**Verslag huishoudelijke elektrische installatie op laagspanning en zeer lage spanning****Algemeen:**

Referentie: 003-20260220-01	Datum controle: 20/02/2026
Keurder: 003

Eigenaar: Onbekend	EAN-code: 541448820063014714
Adres installatie: Watermolenstraat 46, 9660 - Brakel	Nummer teller(s): 1SAG3100311059
	Distributienetbeheerder installatie: Fluvius
Datum uitvoering installatie:	☒ Vóór 01/10/1981 ☐ Tussen 01/10/1981 en 01/06/2020 ☐ Vanaf 01/06/2020
Type:	☒ Wooneenheid ☐ Niet-huishoudelijk ☐ PV ☐ Batterij ☐ Laadpaal

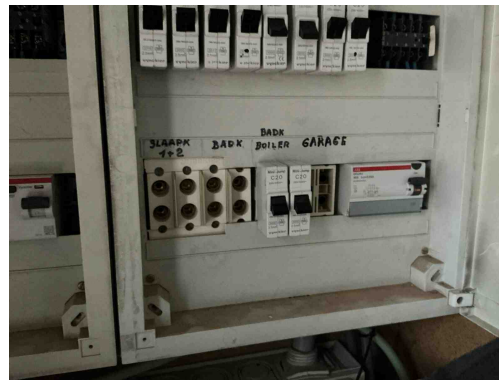
B17 - De voedingsspanning is niet op elk bord vermeld (Boek 1: 3.1.3.3).

B18 - Het volgnummer is niet op elk bord vermeld (Boek 1: 3.1.3.3).

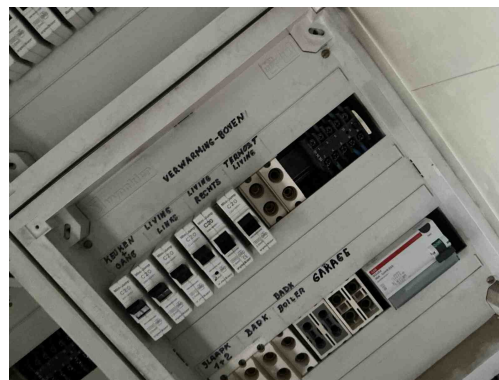
B06 - Het elektrisch verdeelbord heeft niet de minimale beschermingsgraad IPXX-B in een gewone ruimte (Boek 1: 4.2.2.3).

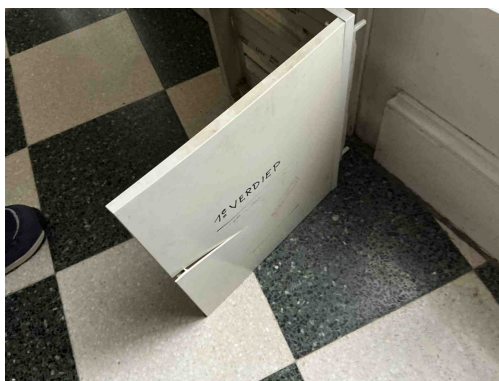
B30 - De houder van de beveiliging in een huishoudelijke ruimte is niet voorzien van aangepaste kalibreerelementen (Boek1: 5.3.5.5).

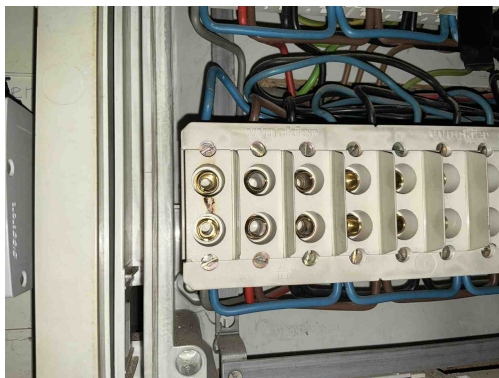
B32 - Het elektrisch verdeelbord in een huishoudelijke ruimte voldoet niet aan de materiaal vereiste, o.a onbrandbaar, niet-hygroscopisch materiaal gemaakt zijn dat een voldoende mechanische weerstand biedt (Boek1: 5.3.5.1).

Opmerking: Deur beschadigd

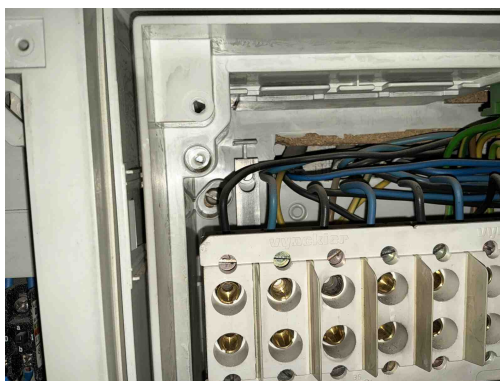
B14 - Abnormale opwarming van de beveiligingen, schakelapparatuur, aansluitklemmen (Boek 1: 4.4.1.1).

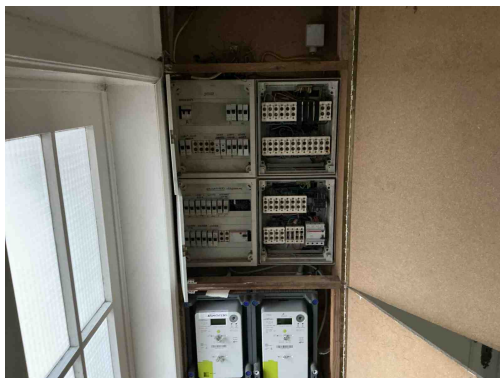
T21 - Het elektrisch materieel is niet geplaatst volgens de voorschriften van de fabrikant/ regels van goed vakmanschap . (Boek 1: 1.4.1.3)

Opmerking: Afdekken ophanging borden

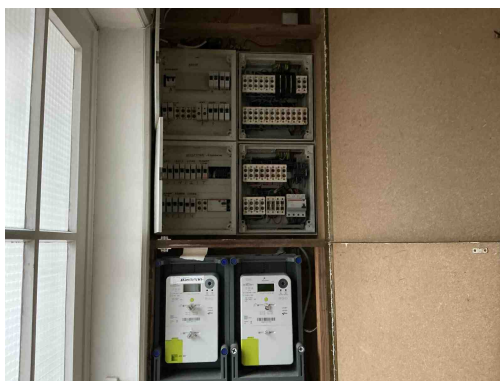
A11 - De aardingsonderbreker is niet op een normale manier bereikbaar (Boek 1: 5.4.3.5).

T09 - Bepaalde contactdozen en/of schakelaars zijn beschadigd (Boek 1: 1.4.1.3).
